## 玄海原子力発電所4号炉高燃焼度燃料の使用に伴う原子炉設置変更許可申請 コメントリスト(非常時炉心冷却・除熱関連)

## 資料 1 - 1

加圧器逃がしタンク スパージャー管 蒸気放出イメージ図

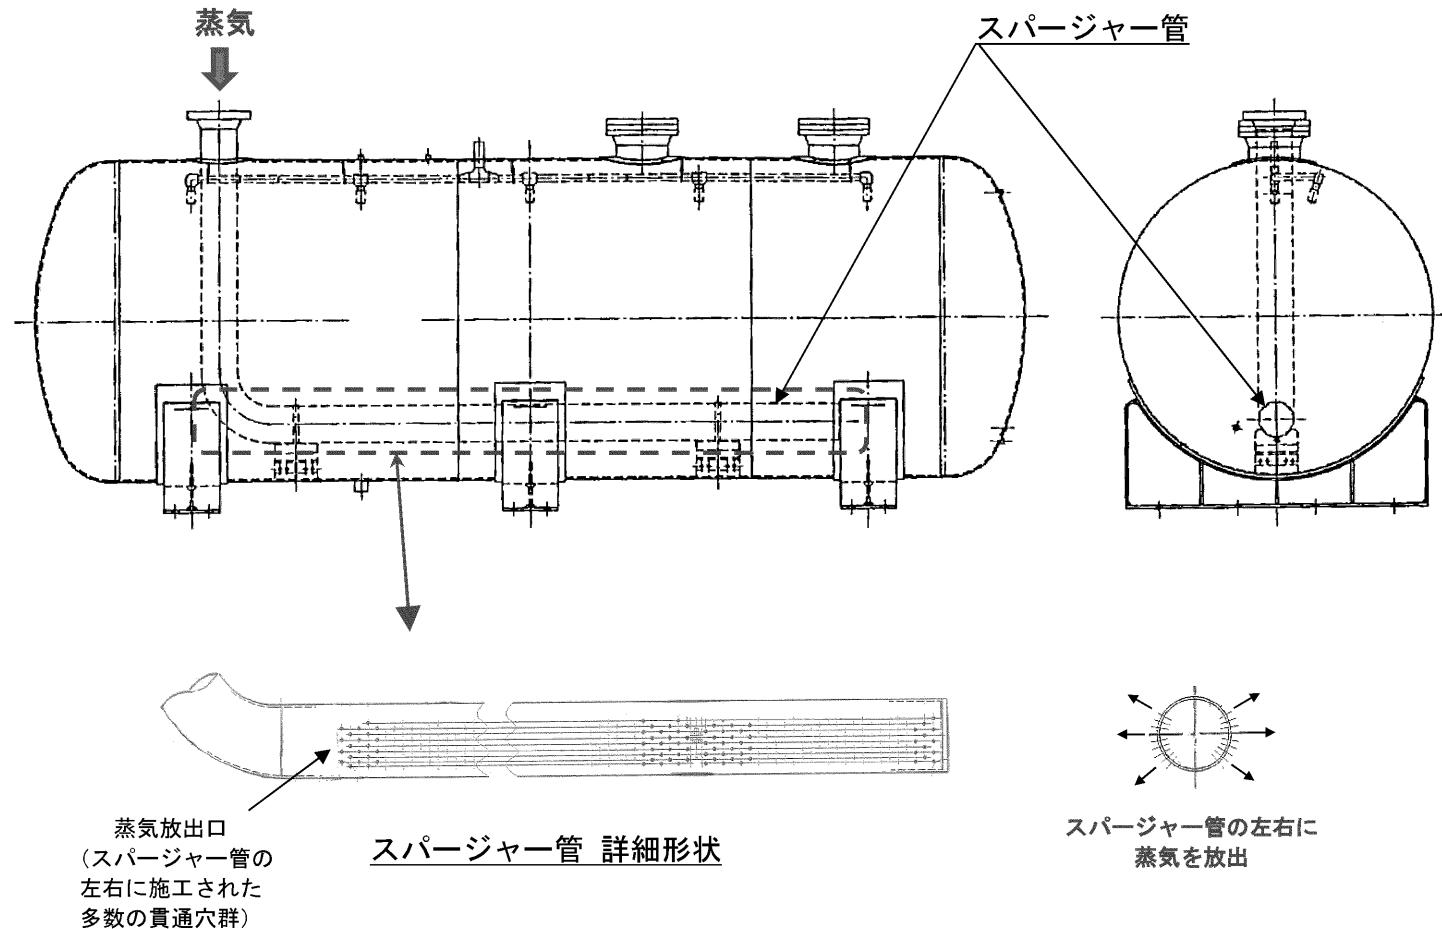
No.20	設置許可基準規則 32 条 1 項関連 加圧器逃がし弁の排気タンク及びその蒸気凝縮機能を有する設備が原子炉格納施設であれば、その水力学的動荷重について、申請書記載箇所を示して説明すること。
No.21	設置許可基準規則 32 条 1 項関連 加圧器逃がし弁が作動するときに排気管内に衝撃波が発生するのであれば、その衝撃荷重及び原子炉格納施設への影響について、申請書記載箇所を示して説明すること。

加圧器逃がしタンクは、横置円筒型とし、通常時は水と窒素で満たしておく。加圧器逃がし弁又は加圧器安全弁から放出された蒸気は、スパージャを通して加圧器逃がしタンクの水中に放出される(既許可申請書:添付書類八 5.1.1.5.4)。

加圧器逃がし弁、加圧器安全弁の排気先は加圧器逃がしタンク (PS-3) である。

加圧器逃がし弁又は加圧器安全弁から加圧器逃がしタンクまでは蒸気として排気されるため、排気管に対する蒸気凝縮による水力学的動荷重は考慮していない。

なお、加圧器逃がしタンク内はスパージャの吹き出し口を対称に設置することで、蒸気が均一に排気されるよう配慮を行っている。

加圧器逃がし弁又は加圧器安全弁より下流の配管から加圧器逃がしタンクまでの範囲は、原子炉冷却材圧力バウンダリではないが、蒸気が直接格納容器内へ放出されないよう設置している。なお、加圧器逃がしタンク内の蒸気凝縮を想定しており、加圧器逃がしタンクはタンク内圧が  $3.5 \text{ kg/cm}^2\text{G}$  以下になるように設計する(既許可申請書:添付書類八 5.1.1.5.4)としており、仮に  $3.5 \text{ kg/cm}^2\text{G}$  を超えた場合はラプチャーディスクから原子炉格納容器内へ放出される。
